東海第二発電所 新規制基準への適合性確認審査に係る原子炉設置変更許可申請の補正書(概要)

平成26年5月20日に原子力規制委員会に行った新規制基準への適合性確認審査申請について、これまでの審査の内容を反映した原子炉設置変更許可申請の補正書を同委員会に提出。

補正書の主な項目(当初申請からの主な変更箇所)と概要

Ss策定で考慮した主な地震

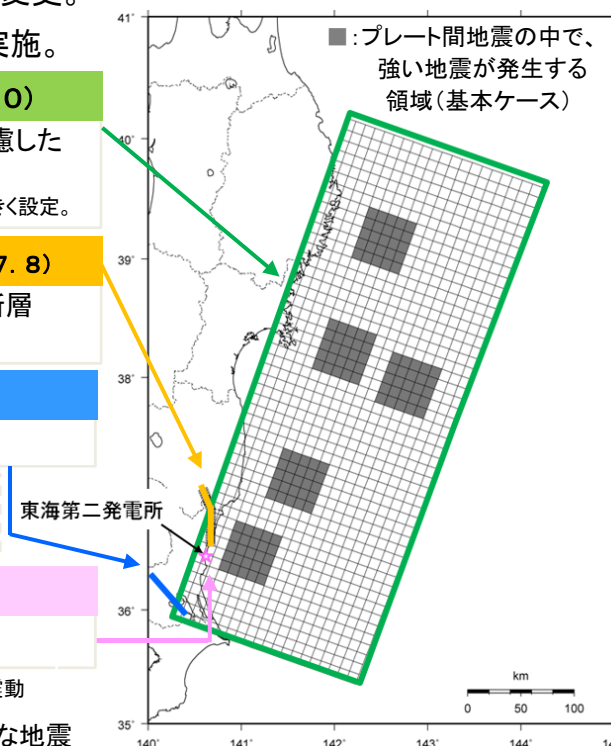
- 原子力発電所の耐震設計に用いる地震動(基準地震動: Ss)は、3波から8波に変更。
この結果、Ssの最大値は、901ガルから1009ガルに変更。

当初の901ガルのSsに加え、不確かさの重ね合わせ^{※3}を考慮した1009ガルのSsを追加。(計2波)

F1断層、北方陸域の断層の連動(44km)から、塩ノ平地震断層までの連動(58km)に変更。(計4波)

評価結果は、他のSsに包絡されていることを確認。

4. 震源を特定して策定する地震の応答スペクトル手法による評価結果を包絡したSsを設定。(計1波)

新たに設定。(計1波)

②津波への対応(基準津波)

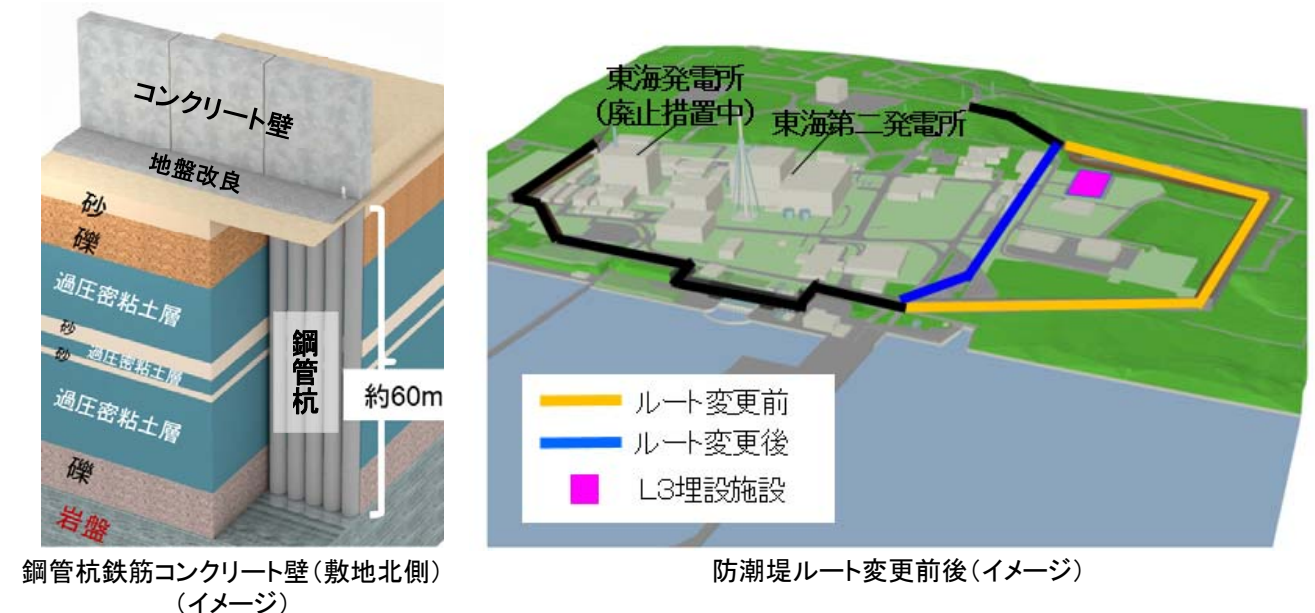
- 発電所に与える影響が最も大きい津波(基準津波)は、波源に変更なし(茨城県から房総沖に想定するプレート間地震: Mw8. 7)。
- 防潮堤の前面に貯留堰^{※4}や、SA用海水ピット取水塔^{※5}を追加設置する影響で、津波の最高水位(防潮堤前面)が、標高17. 2mから17. 1mに変更。また、津波の最低水位(取水口前面)も、標高-5. 3mから-4. 9mに変更。

④内部火災への対応(非難燃ケーブル)

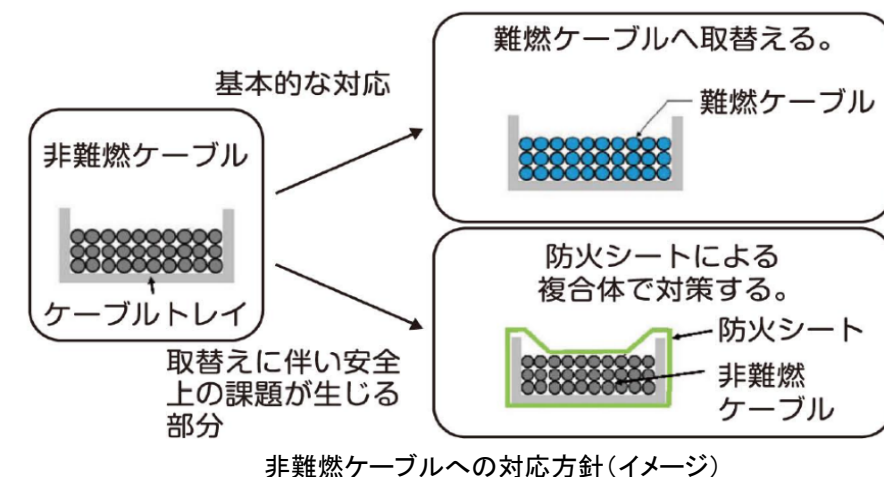
- 安全機能を有する機器に使用されているケーブルのうち、非難燃ケーブルを使用している部分^{※7}について、当初の「防火塗料による対応」から、「難燃ケーブルへの取替えと防火シート^{※8}による対応」に変更。

⑤自然現象への対応(竜巻、火山、外部火災)

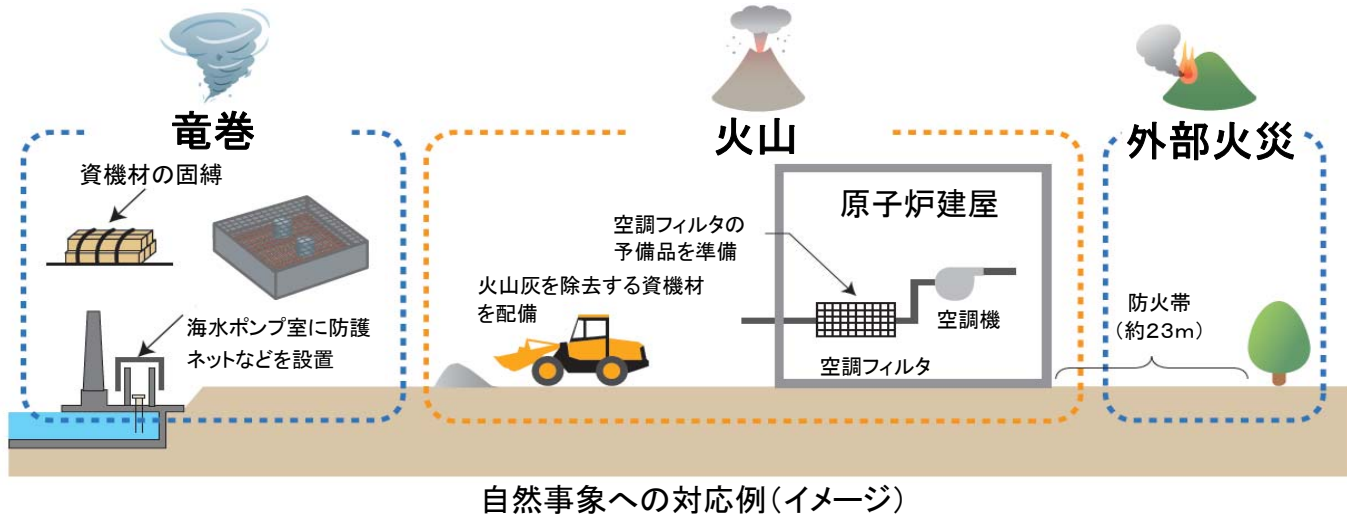
- 竜巻:設計竜巻は、最大風速92m/sを安全側に切り上げ、100m/sに変更。
- 火山:降下火砕物(火山灰)は、敷地における堆積厚さを40cmから50cmに変更。
- 外部火災:森林火災に対し、約23mの防火帯(可燃物を置かないエリア)を設定。

⑦格納容器破損防止への対応(代替循環冷却系)

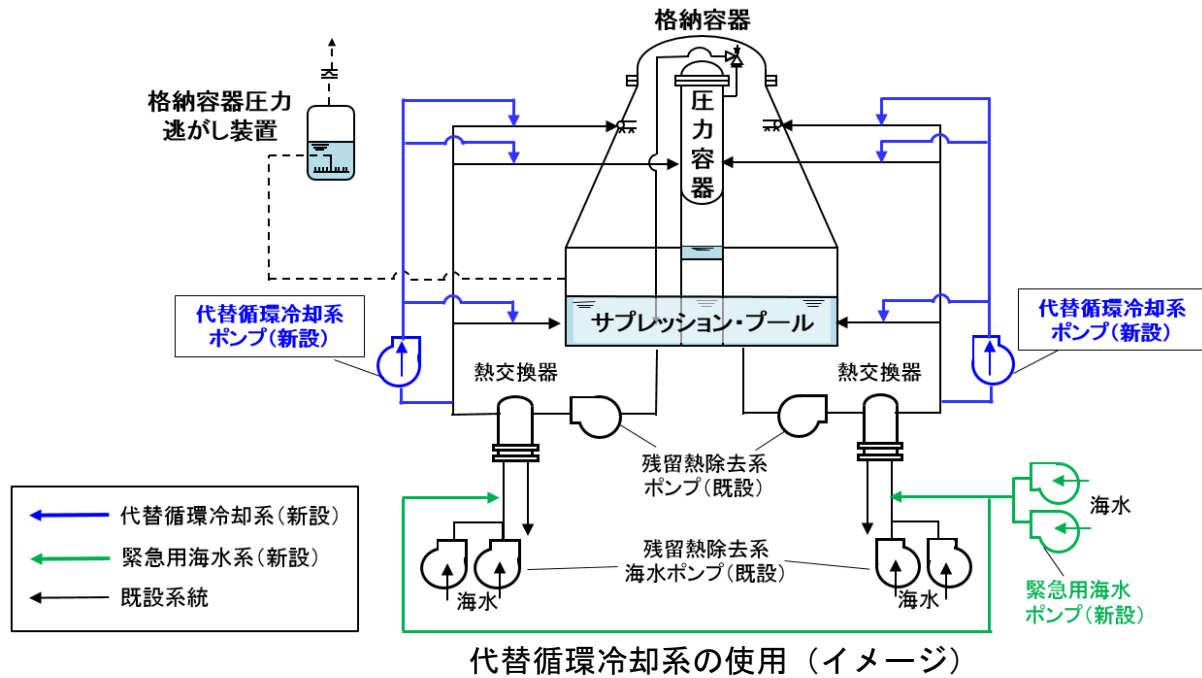
- 万一、既存の設備による格納容器の冷却ができず、破損してしまう事態を防止するため、代替循環冷却系(2系統)を追加。
- 緊急時に格納容器などを冷却する既設の冷却系ポンプ(残留熱除去系ポンプ)が機能喪失した場合、代替循環冷却系ポンプを起動。格納容器下部のサプレッション・プールから水を抜き出し、海水系で熱を除去した上で、冷却された水を格納容器内などへ戻すことで圧力を下げる仕組み。
- また、格納容器圧力逃がし装置の起動(大気への放射性物質の放出)を回避または遅らせることが可能。

⑧格納容器破損防止への対応(ペDESTALの防護)

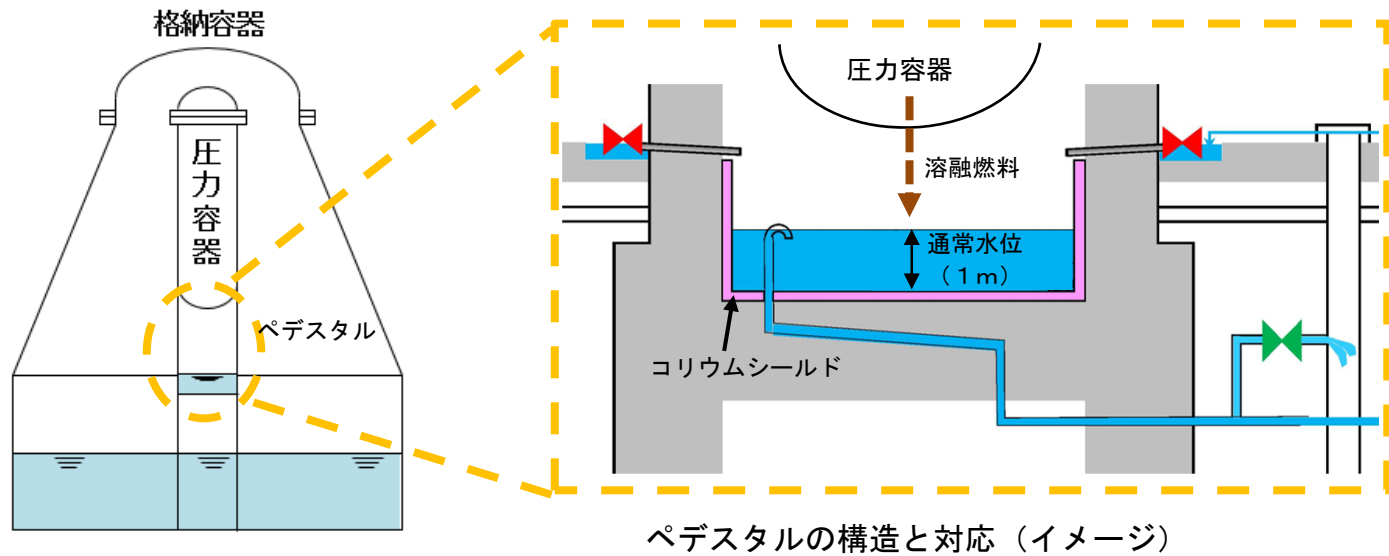
- 万一、圧力容器が破損し、溶融燃料がペDESTAL(圧力容器を支える空間)に流れ落ちた場合、ペDESTALの損傷(MCCI)を防ぐため、耐浸食性のコリウムシールド(ジルコニア製)を設置。
- 溶融燃料を冠水(冷却)させるとともに、MCCI及び水蒸気爆発(FCI)の影響を抑制するため、ペDESTAL内に一定水量(水位1m)を確保。
- 上記の条件で評価した結果、ペDESTAL機能の健全性を確認。
